J M T R 原子炉施設の廃止措置計画認可申請書の補正（再補正）に係る記載の方針について

令和 2 年 1 2 月 2 4 日

国立研究開発法人日本原子力研究開発機構

廃止措置計画認可申請書の一部補正の記載は、令和 2 年 11 月 30 日付けの一部補正の箇所を下線付き文字とし、今回の補正箇所を二重下線付き文字とする。また、変更理由には今回の一部補正の理由を記載する。

図4-2 管理区域概要図（除染施設）（15/16）

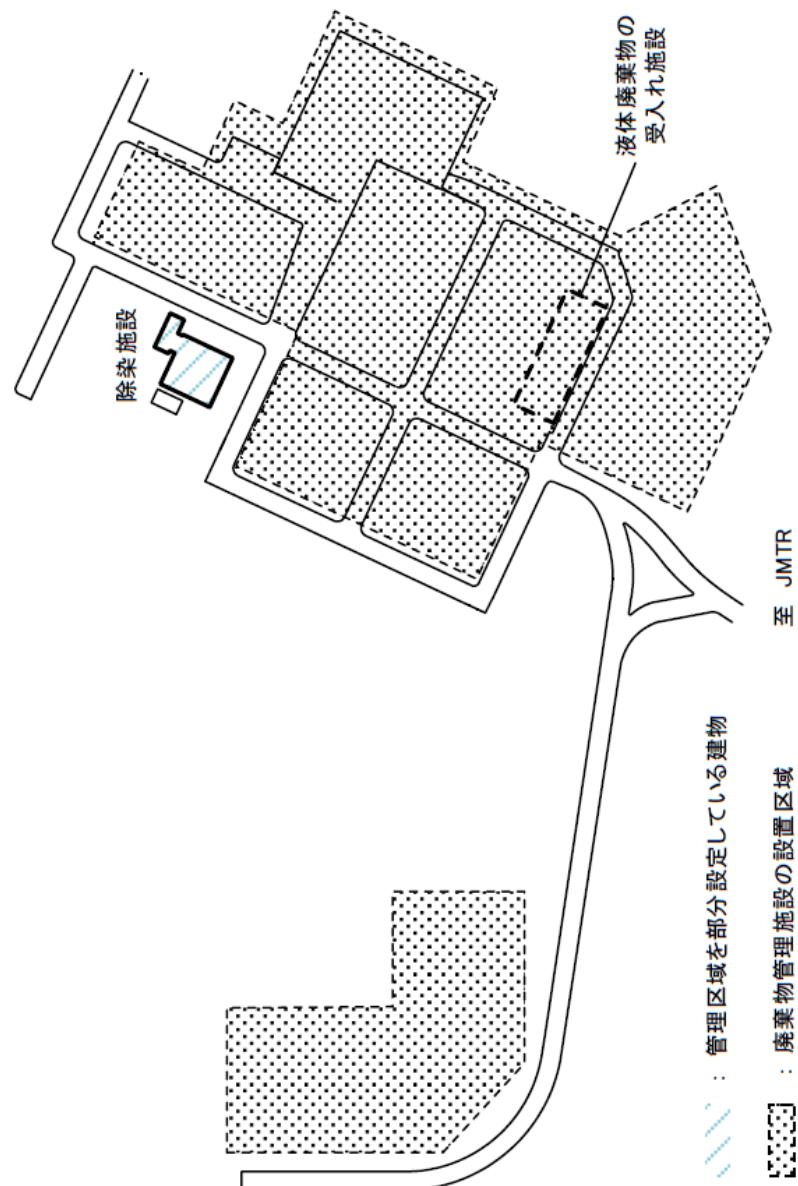
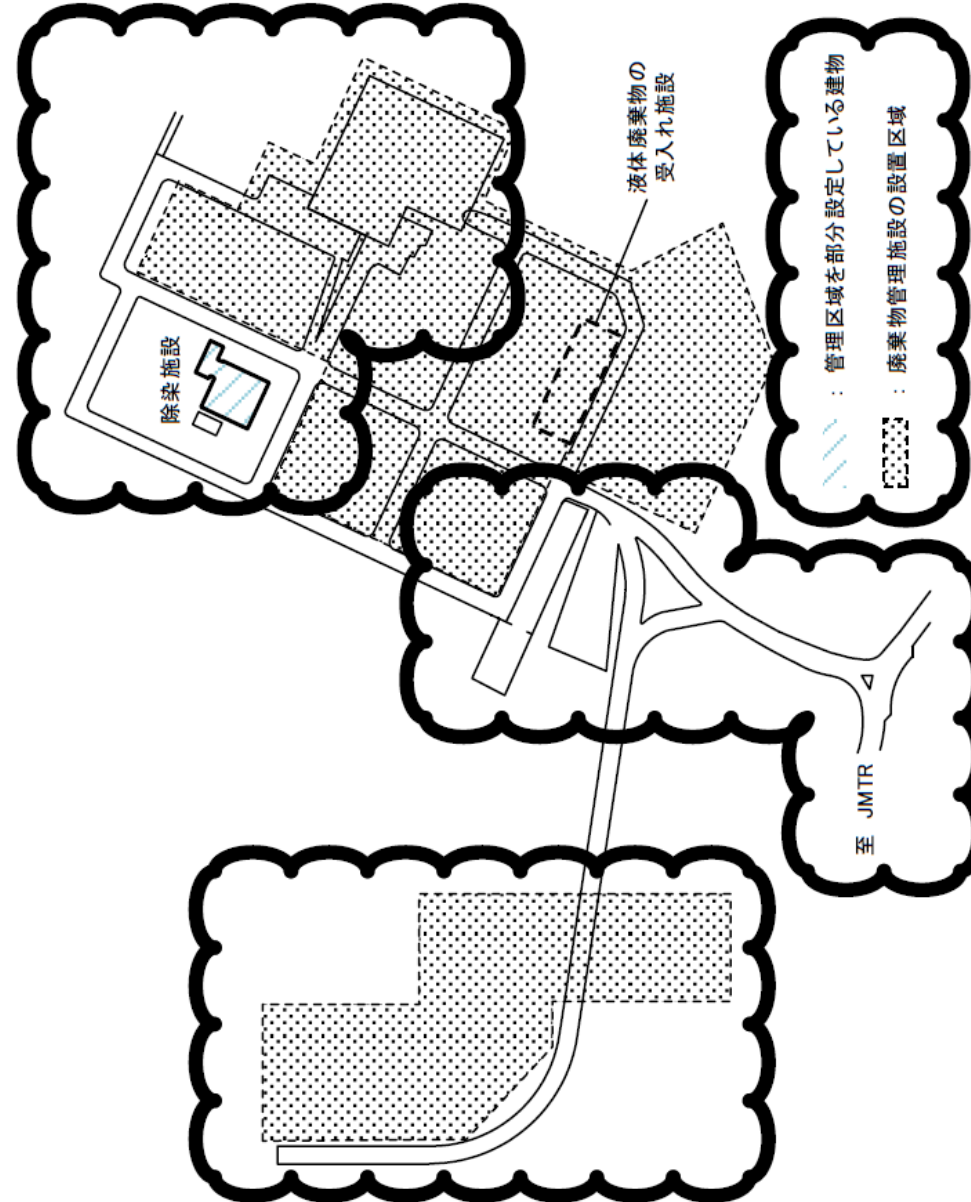
・記載の適正化

図5-1-1 解体対象施設の配置概要図(除染施設)(2/2)

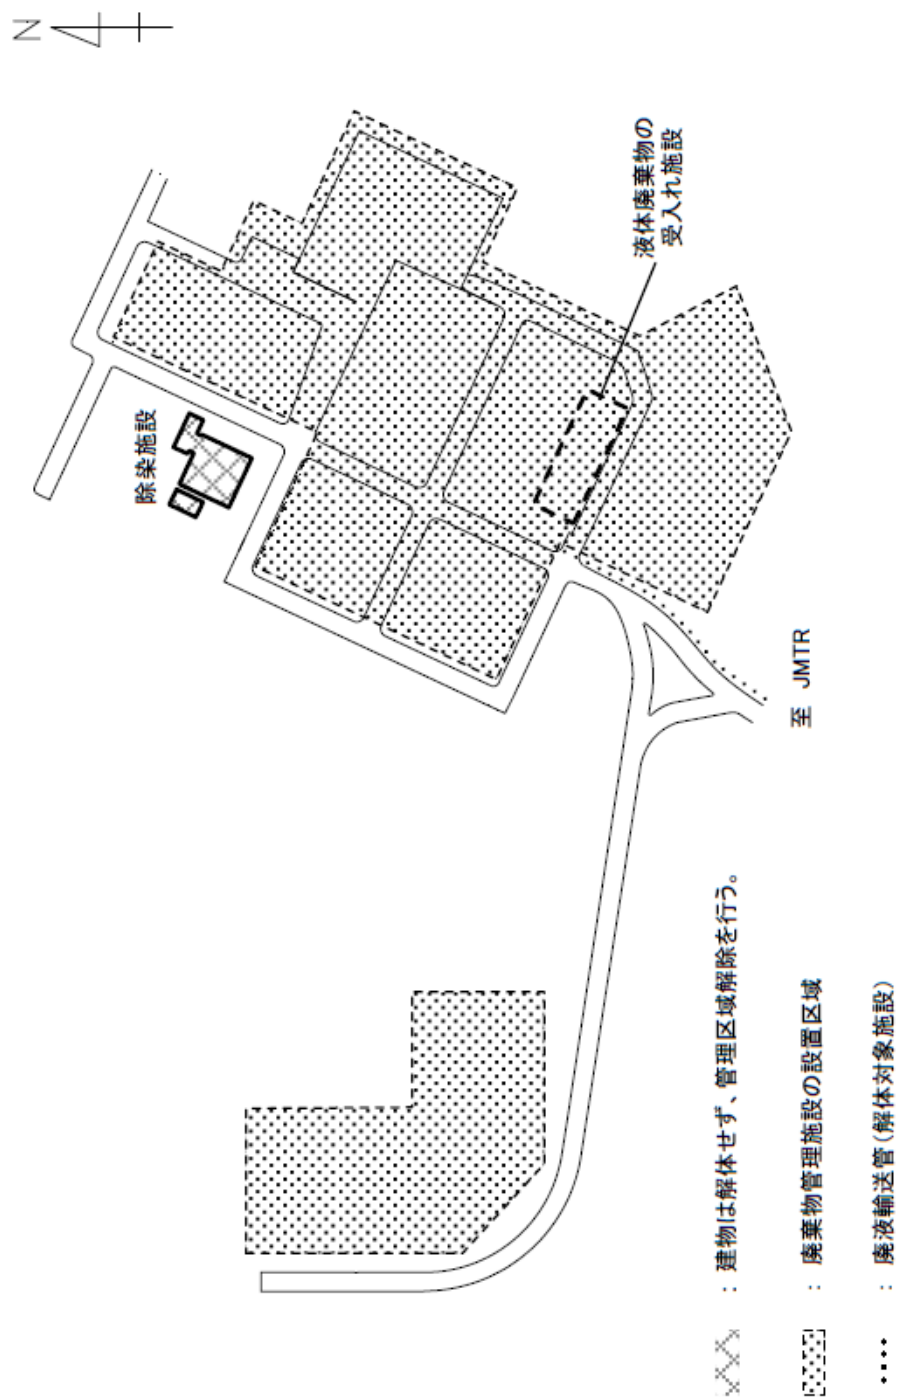
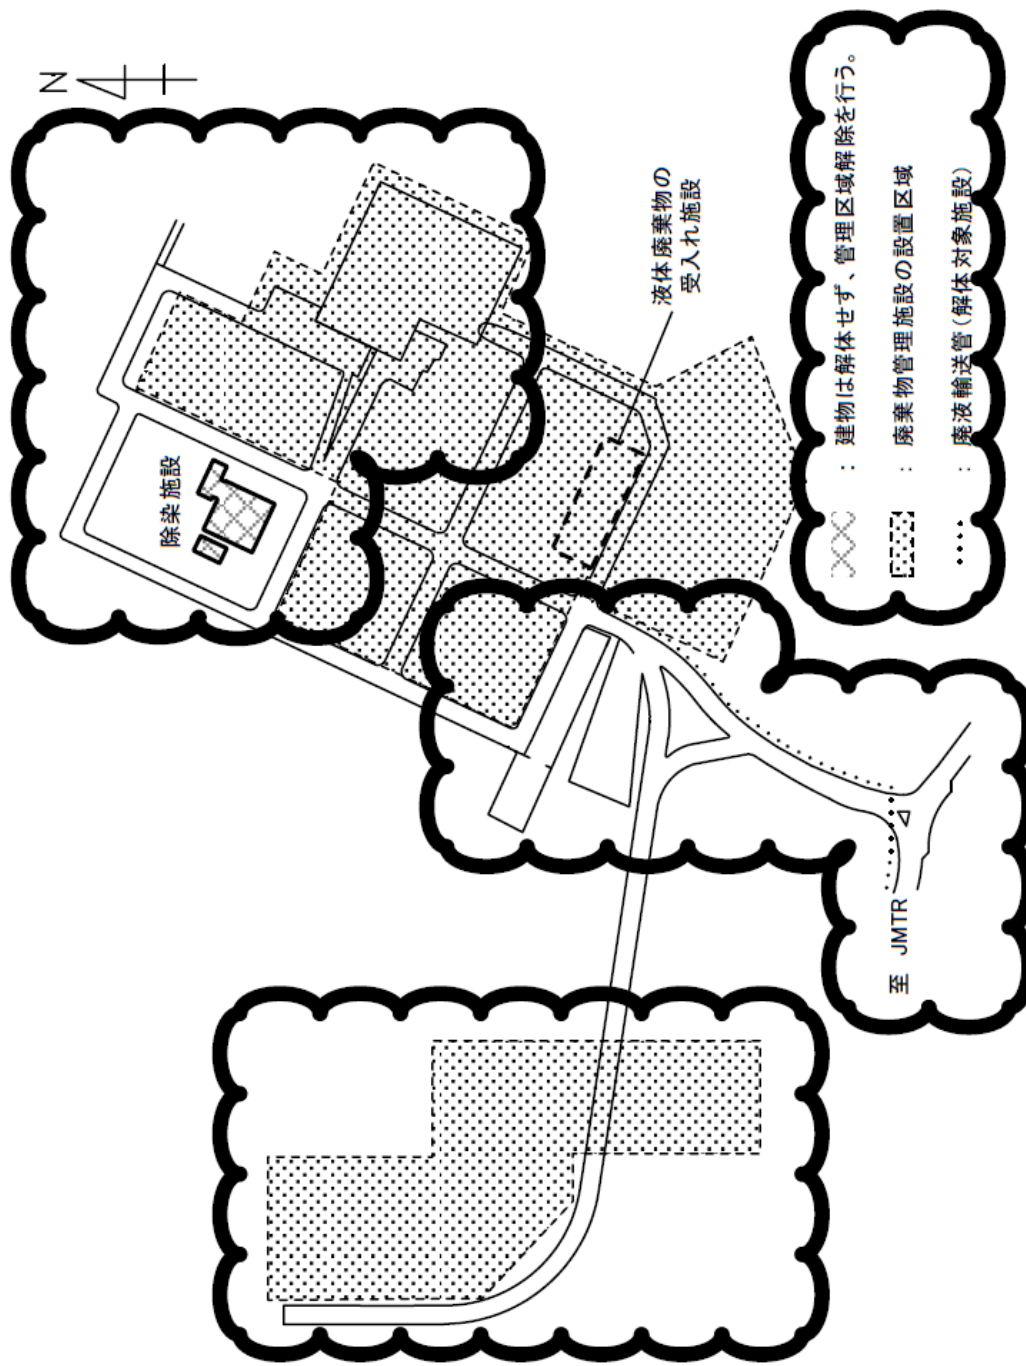
・記載の適正化

図5-2 廃止措置終了後の配置概要図 (2/2)

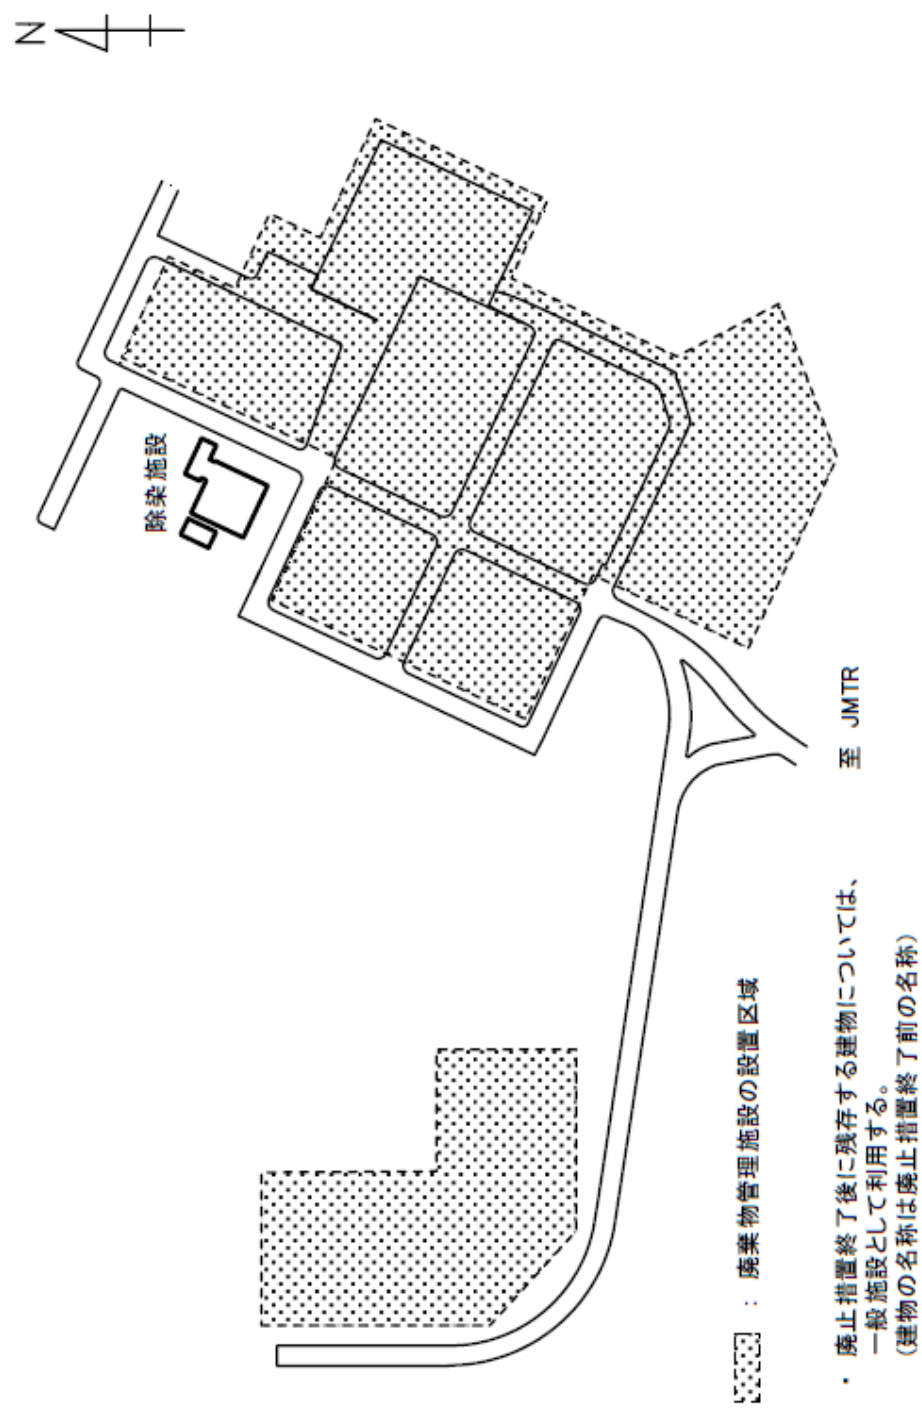
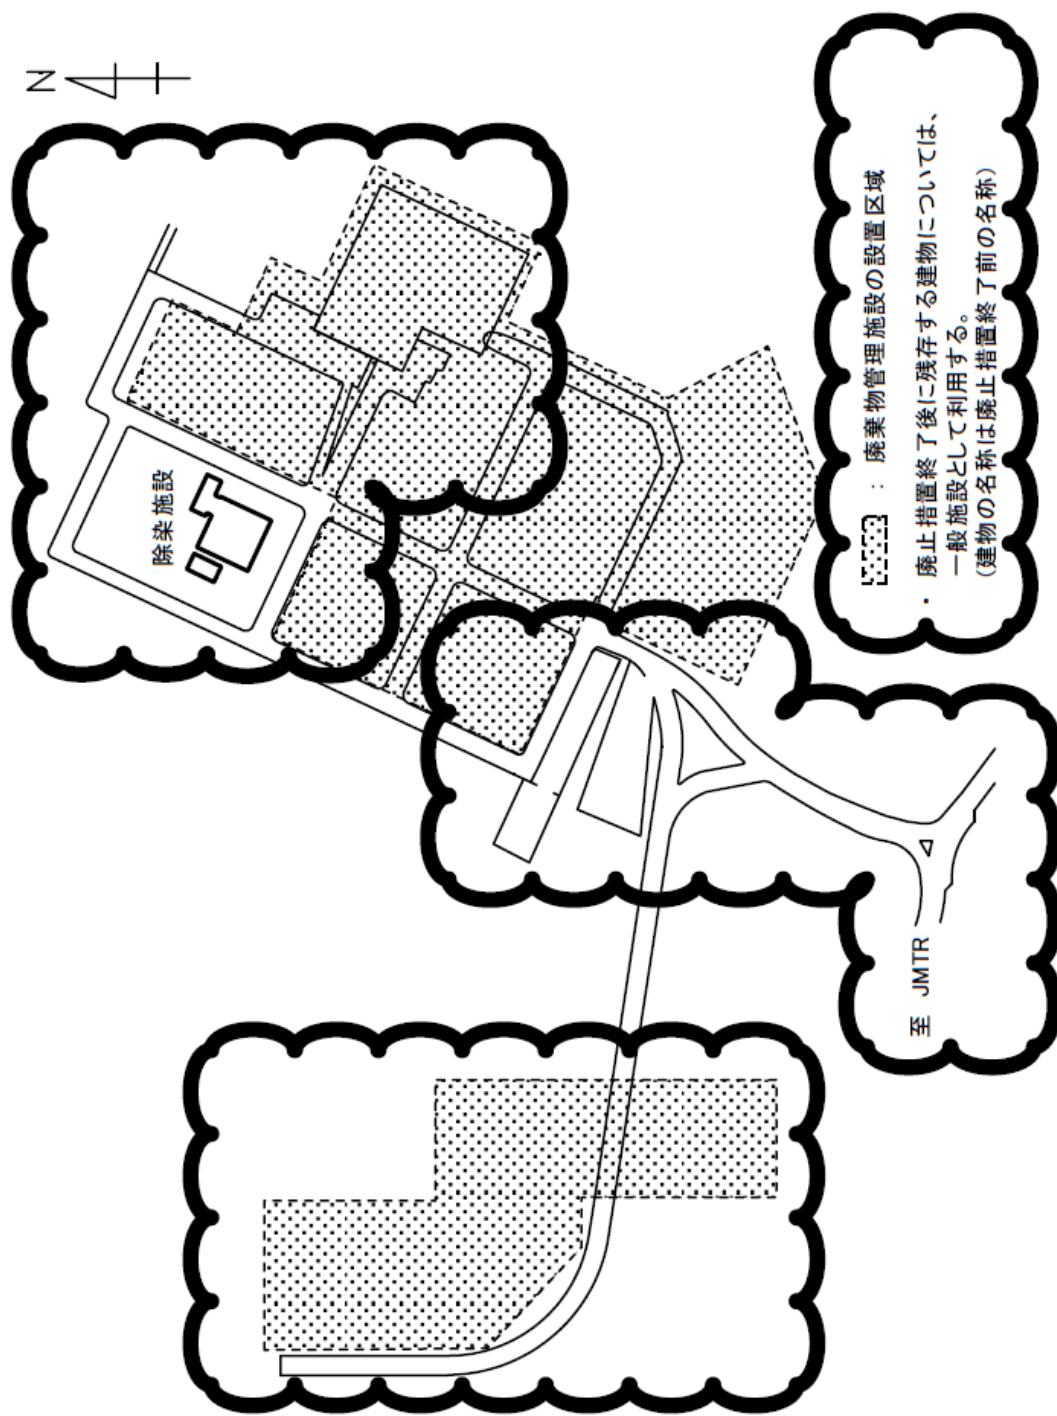
・ 記載の適正化

図7-2 JMTR施設における空気系統と換気設備の関係図

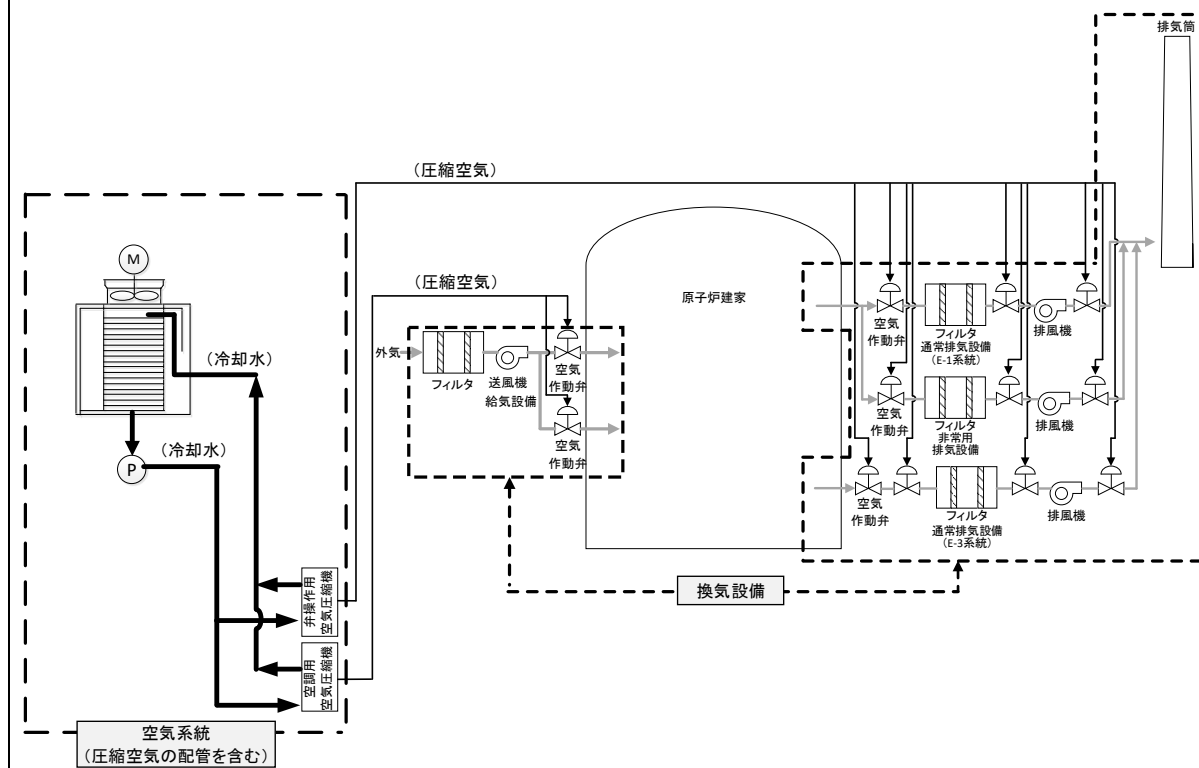
廃止措置計画認可申請書（令和元年9月18日付け）	補正にかかる記載の方針	備考
	<p>用冷却設備の設置工事工程を図7-1に示す。空気系統用冷却設備の運用開始後、UCL系統の供用を終了し、廃止措置の第1段階で解体撤去に着手する。</p> <p><u>JMTR施設における空気系統と換気設備の関係図を図7-2に示す。空気系統は、原子炉建家の換気及び負圧の維持に使用する換気設備の運転に必要な空気作動弁を駆動させるための圧縮空気を供給する系統である。圧縮空気は、空気系統を構成する機器である空気圧縮機により供給されるが、設置する空気系統用冷却設備はその空気圧縮機を冷却するために使用する。このため、空気系統用冷却設備は、空気系統の構成機器として維持管理を行う。</u></p> <p><u>空気系統用冷却設備の設計、工事、当該工事の管理及び試験・検査の方法に関することを以下に示す。なお、空気系統用冷却設備の設計及び工事の計画と「試験研究の用に供する原子炉等の技術基準に関する規則」に掲げる技術上の基準との適合性を別添資料1に示す。</u></p> <p><u>(1) 主要な構成機器</u></p> <p><u>空気系統用冷却設備は、冷却塔、配管等（継手、フランジ及び弁類を含む。）、サポート類、循環ポンプ、制御盤（以下「主要機器」と総称する。）から構成される。当該設置に係る準拠する基準及び規格は以下のとおりとする。</u></p> <p><u>①日本産業規格（JIS）</u></p> <p><u>②試験研究用原子炉施設に関する構造等の技術基準</u>  <u>（文部科学省：平成15年5月30日付け15科原安第13号）</u></p> <p><u>③発電用原子力設備規格 材料規格（JSME S NJ1-2012）</u>  <u>設計・建設規格（JSME S NC1-2012）</u></p> <p><u>④原子力発電所耐震設計技術指針（JEAG4601-1987）</u>  <u>（JEAG4601-1991 追補版）</u>  <u>（JEAG4601・補-1984）</u></p> <p><u>⑤試験研究の用に供する原子炉等の技術基準に関する規則の解釈</u></p> <p><u>(2) 設計</u></p> <p><u>空気系統用冷却設備が冷却する空気系統の空気圧縮機は6台であり、必要な冷却能力は交換熱量0.1MW、冷却水流量10m<sup>3</sup>/hとする。空気系統用冷却設備で使用する流体は、工業用水とする。空気系統用冷却設備の配置図及び系統図を図7-3及び図7-4に示す。空気系統用冷却設備を構成する主要機器の設計仕様を以下に示す。</u></p> <p><u>①冷却塔</u></p> <p><u>冷却塔は製造メーカーにおける既製品とし、冷却能力が0.1MW以上、型式が開放</u></p>

図1-1-1 廃止措置対象施設の敷地に係る図面及び廃止措置に係る工事作業区域概要図（除染施設）（2/2）

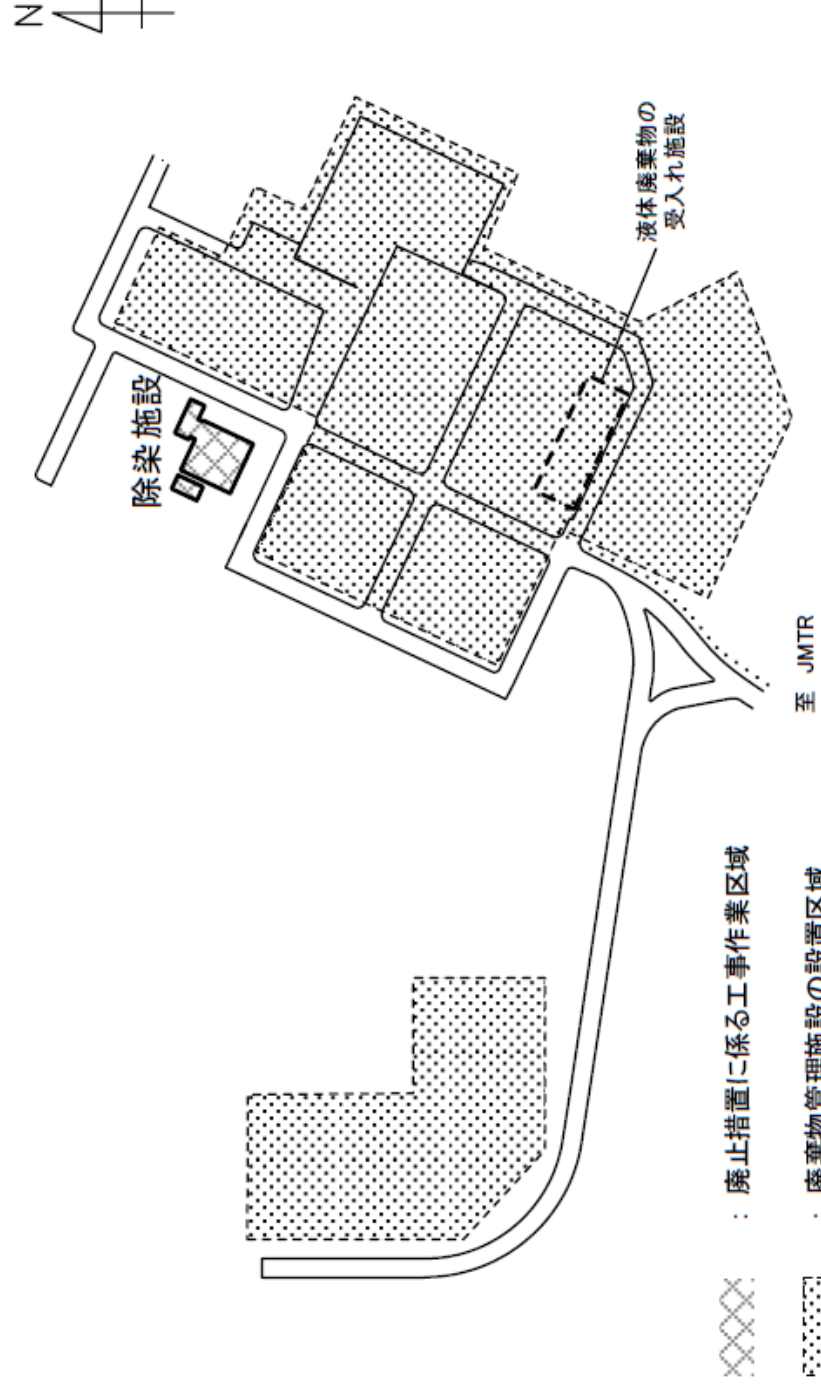
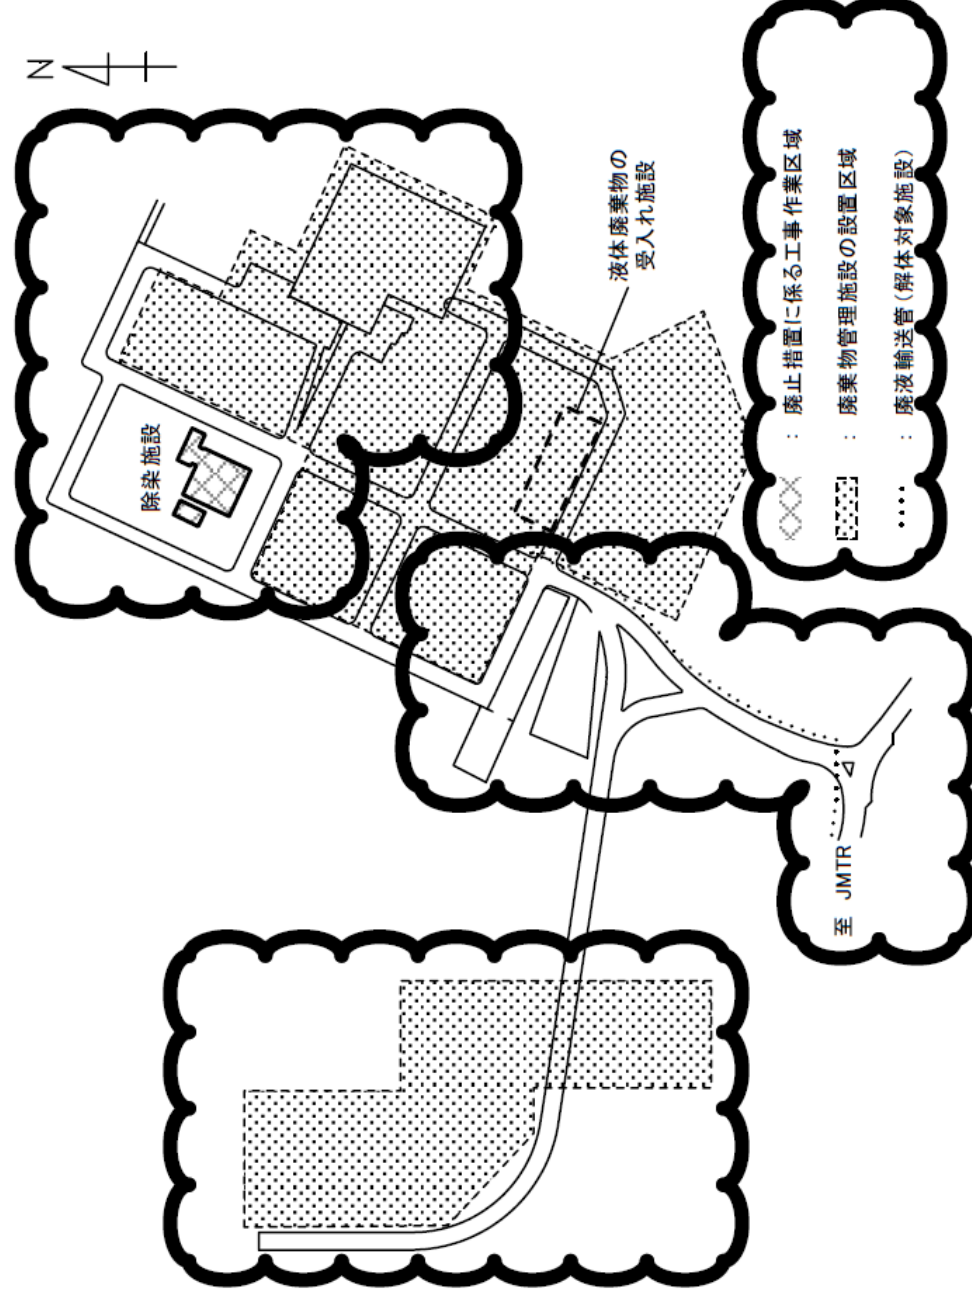
・記載の適正化
